VARIANTE al RUE n. 12

VARIANTE al PRG Schede n. 193 e n.15

RELAZIONE URBANISTICA

**Piano di Riqualificazione Urbana “Area ex distillerie Neri” – Variante QUINTA
al piano approvato con atto C.C. 4911/352 del 09/11/2006 e s.m.i.**

P.3_Tavola 13.2

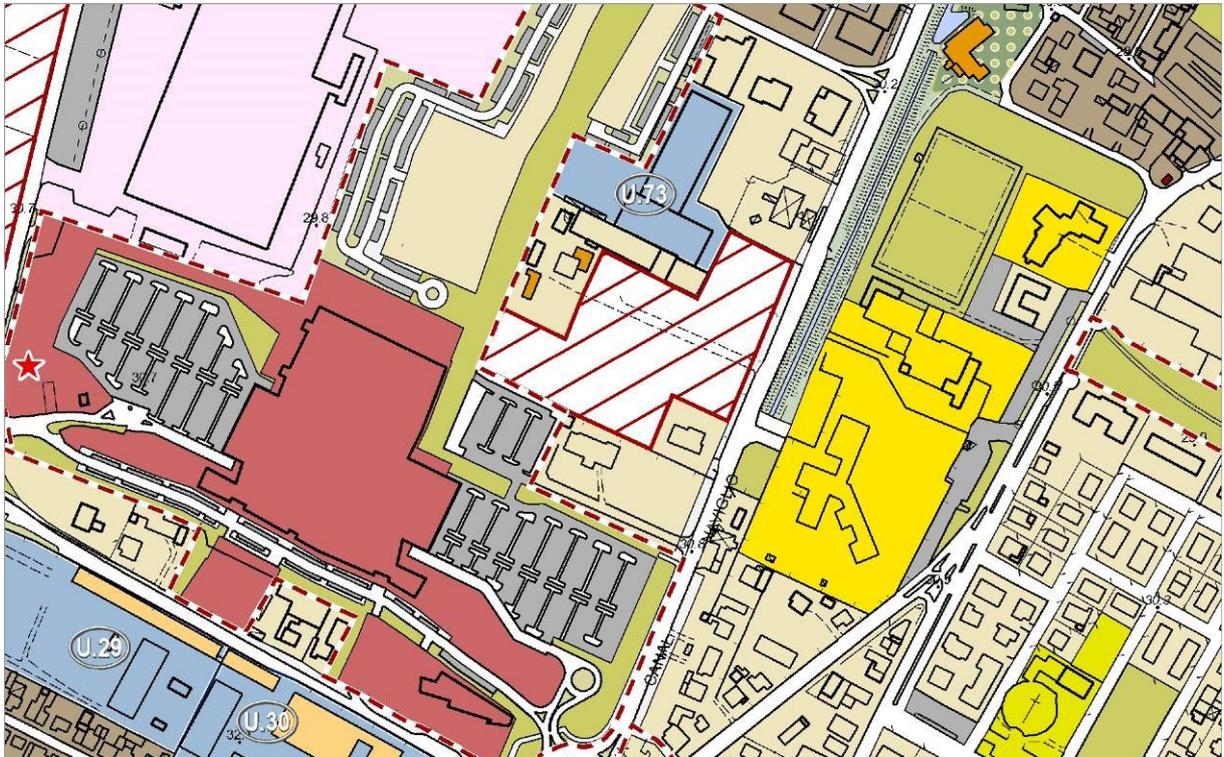
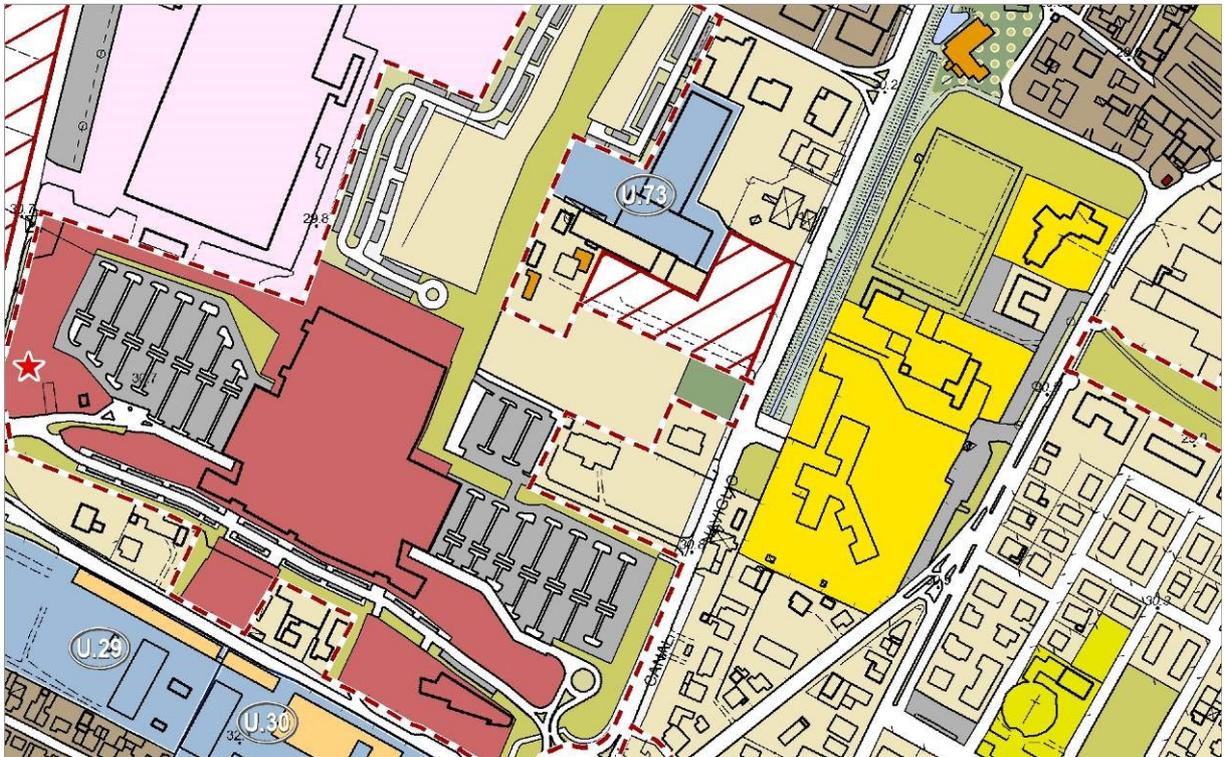
Elaborati di RUE interessati da modifiche

STATO VIGENTE

STATO VARIANTE

SCHEDA n° 193: AREA NERI

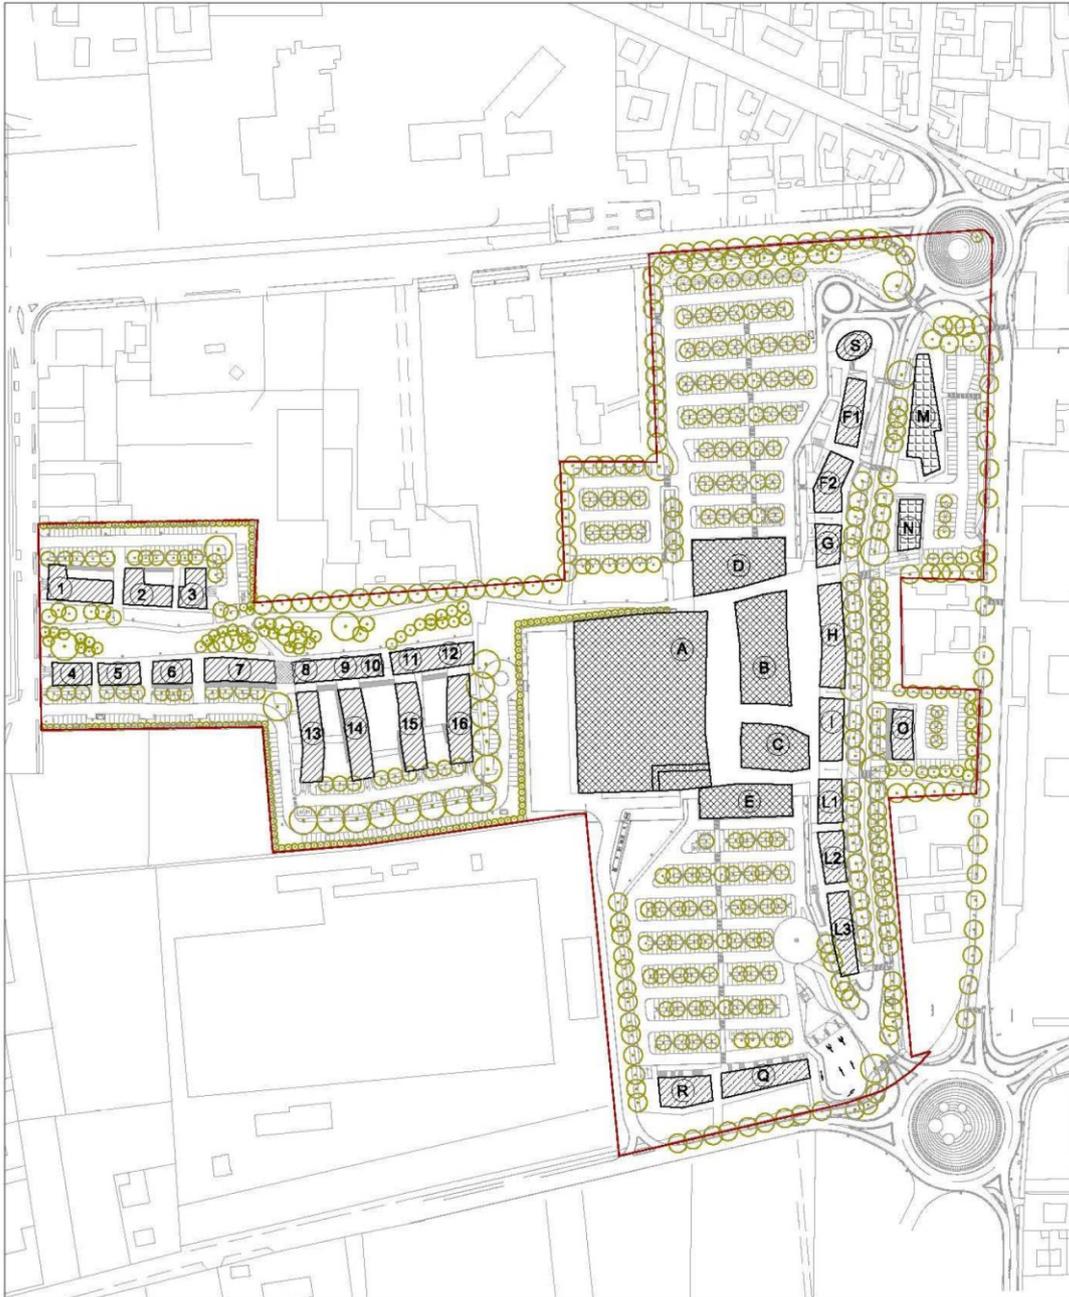
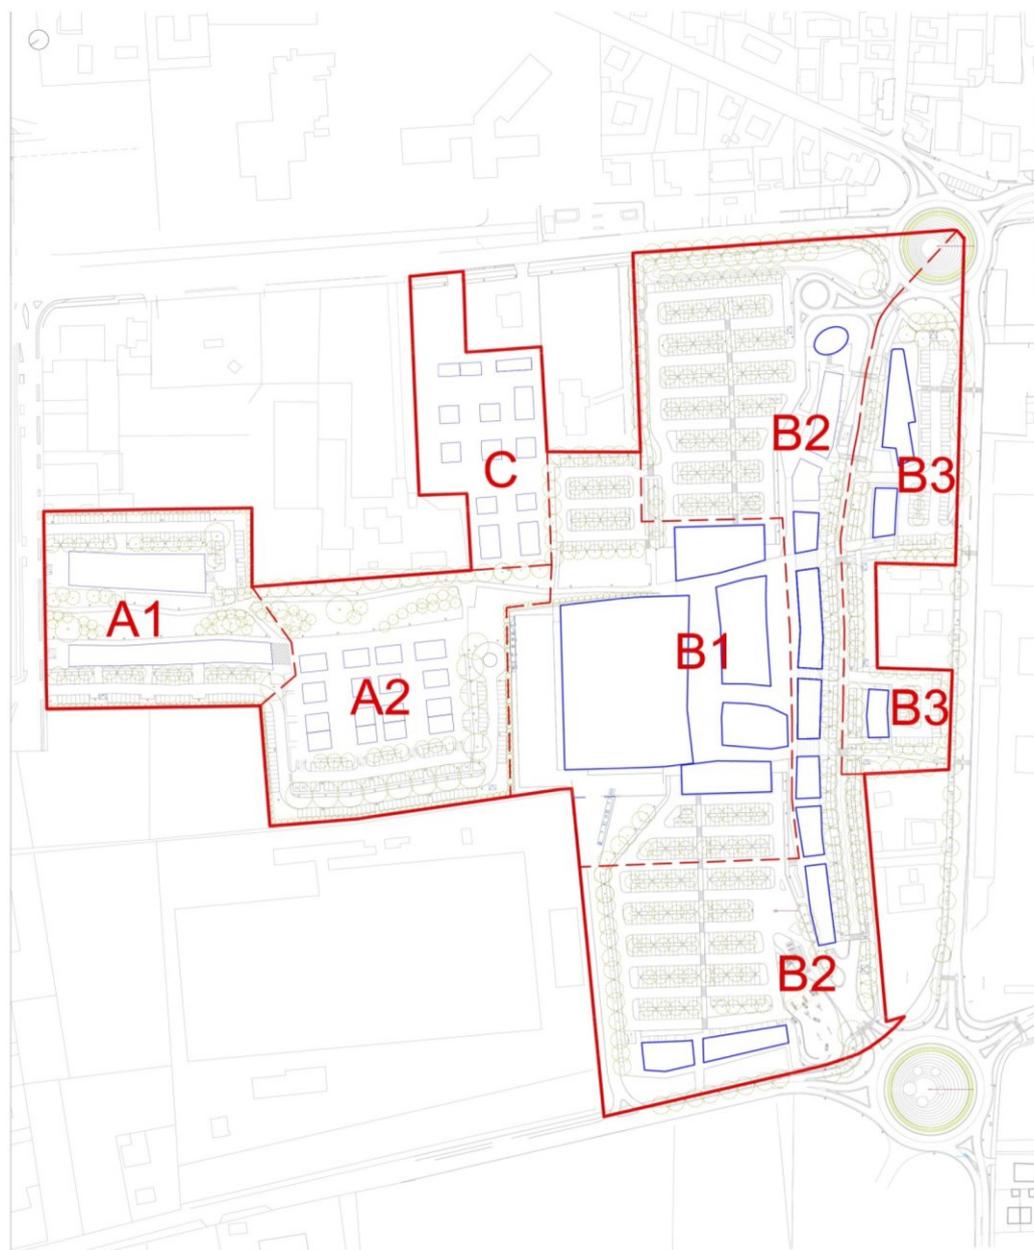
In **blu** e **rosso** le modifiche in ADOZIONE, in **verde** quelle in APPROVAZIONE.

L'attuazione del comparto a seguito della V variante al Piano di Riqualificazione Urbana, costituendone una evoluzione delle sue previsioni residue che tiene conto dell'esistenza di edifici ed urbanizzazioni già realizzate sulla base del PRU originario, vede confermati gli impegni e la disciplina urbanistico-edilizia precedentemente definita e riportata di seguito alle seguenti specifiche integrazioni:

- altezze max 12,5 m nel Comparto A1, altezze max 9,5 m nel comparto A2, altezze max 12 m nel Comparto B1, altezze max 17 nei comparti B2 e B3 con la sola eccezione di un edificio a torre di particolare pregio architettonico posizionato in prossimità del cavalcaferrovia con H max 35 m, altezze max 9,5 m nel Comparto C;

- Alimentare mq 2.500
 - Extra alimentare mq 4.700
 - Altre destinazioni libere con esclusione delle attività incompatibili con il tessuto urbano
- ~~Altezze max 14,00 ml nel Comparto A, max 12,00 ml nel Comparto B1, max 17,00 ml nei Comparti B2 e B3 con la sola eccezione di un edificio a torre di particolare pregio architettonico posizionato in prossimità della rotonda del cavalcaferrovia (mt. 35,00)~~

Altezze massime consentite all'interno dei comparti

Comparto A1: $H_{\max} = 12,5 \text{ m}$

Comparto A2: $H_{\max} = 9,5 \text{ m}$

Comparto B1: $H_{\max} = 12,0 \text{ m}$

Comparto B2: $H_{\max} = 17,0 \text{ m}$

Comparto B3: $H_{\max} = 17,0 \text{ m}$

Comparto C: $H_{\max} = 9,5 \text{ m}$

SCHEDA n° 15: AREA DI VIA GRANAROLO 1

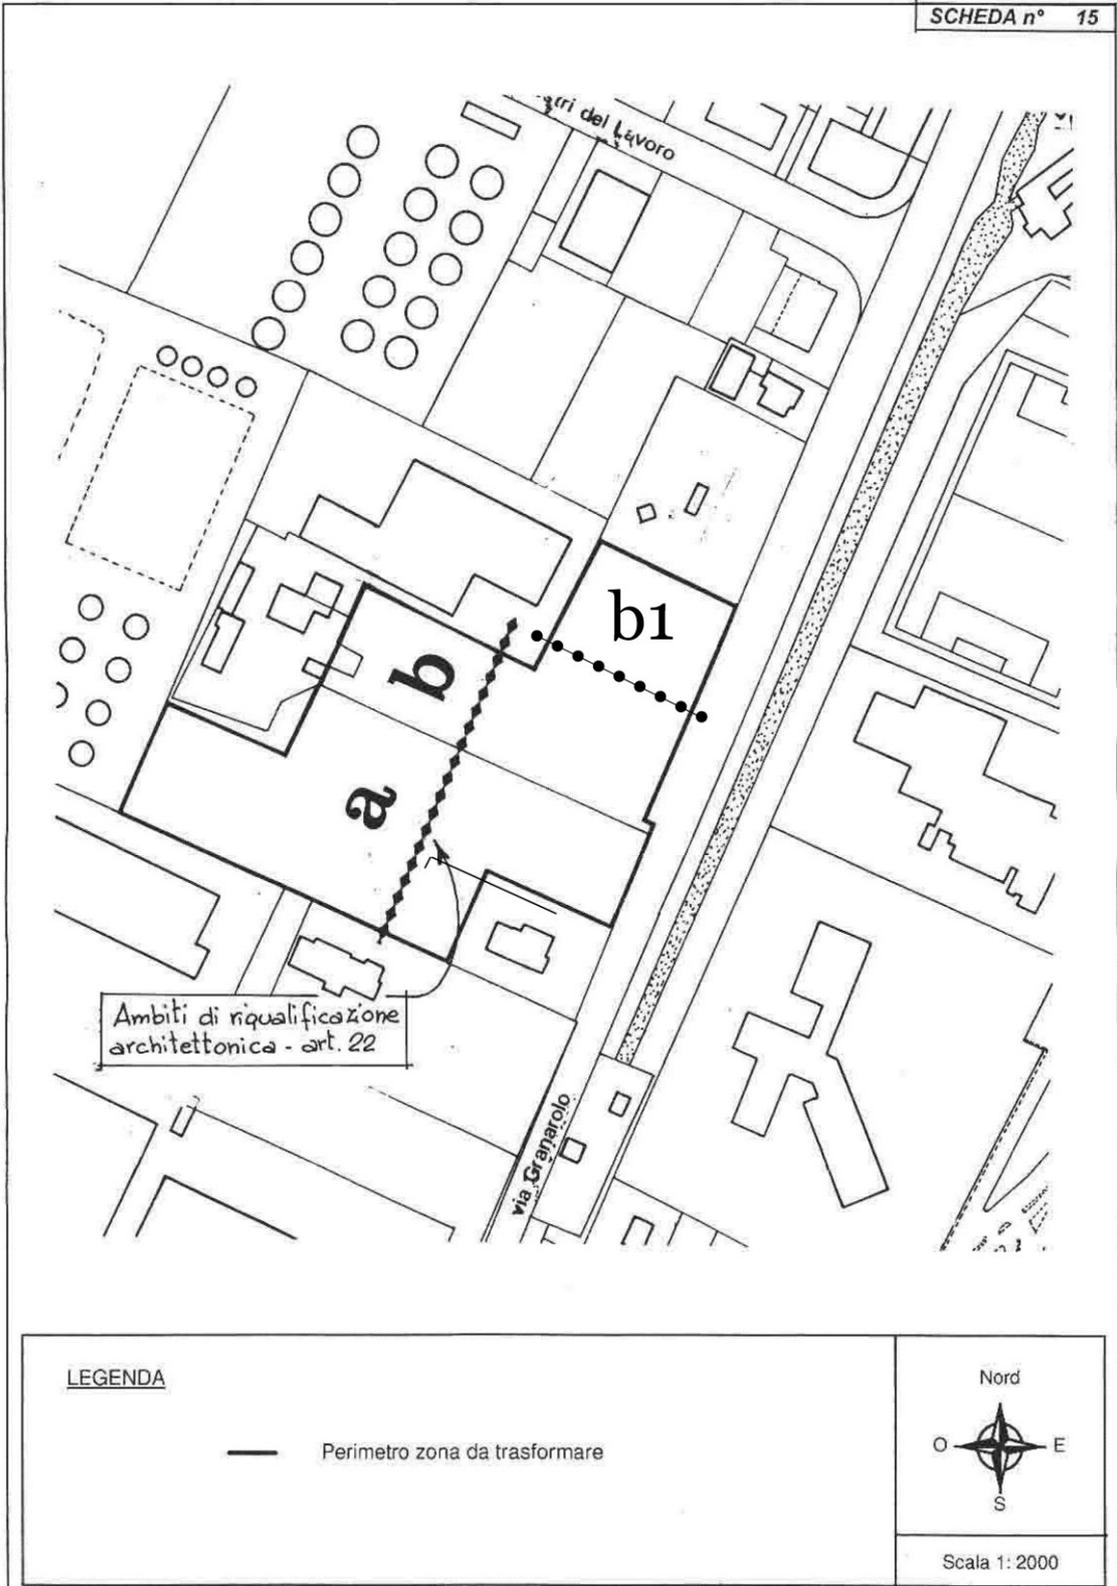
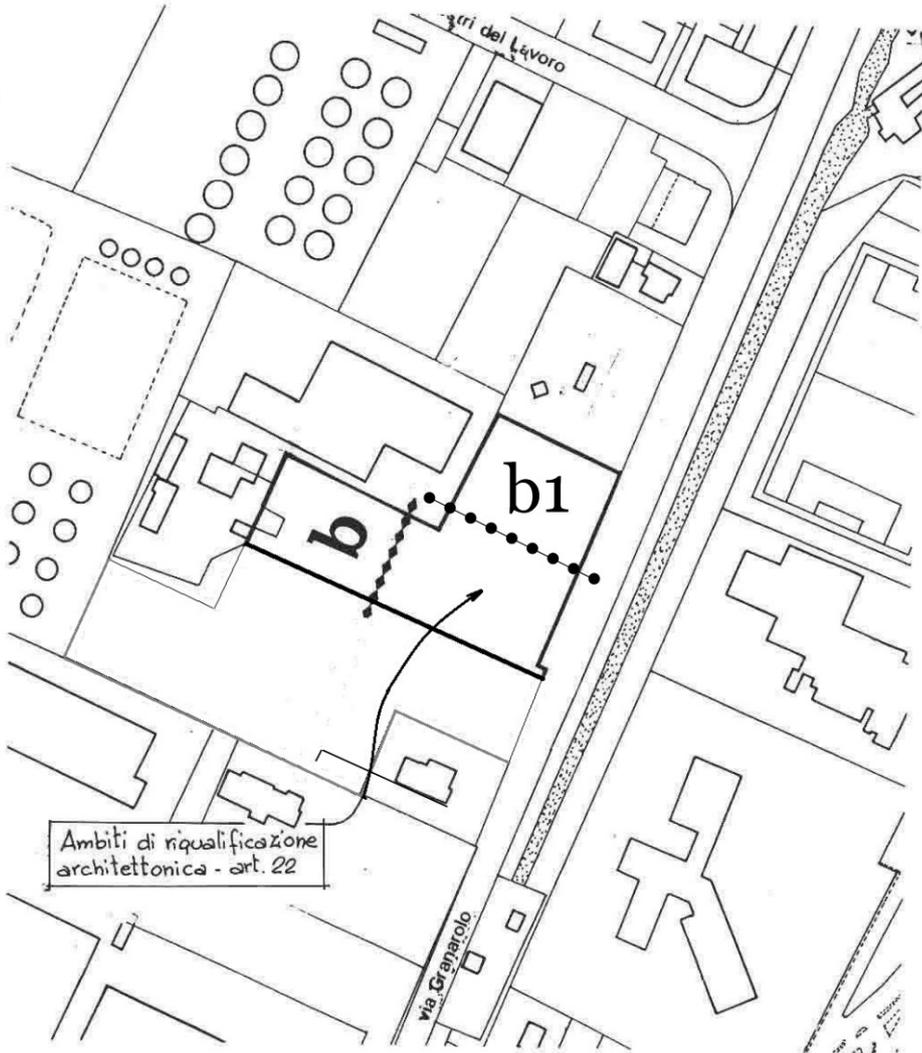
- E' possibile intervenire, attraverso trasformazioni urbanistico-edilizie, con riferimento ai sub-comparti "a" e "b".
- Nel subcomparto "b1" possono essere realizzati parcheggi a servizio del Mapp.le 497 senza la necessità di attivare un Piano Particolareggiato e coinvolgere le restanti proprietà. In tal caso il subcomparto b1 perde la relativa capacità edificatoria e risulta automaticamente scorporato dal subcomparto b.
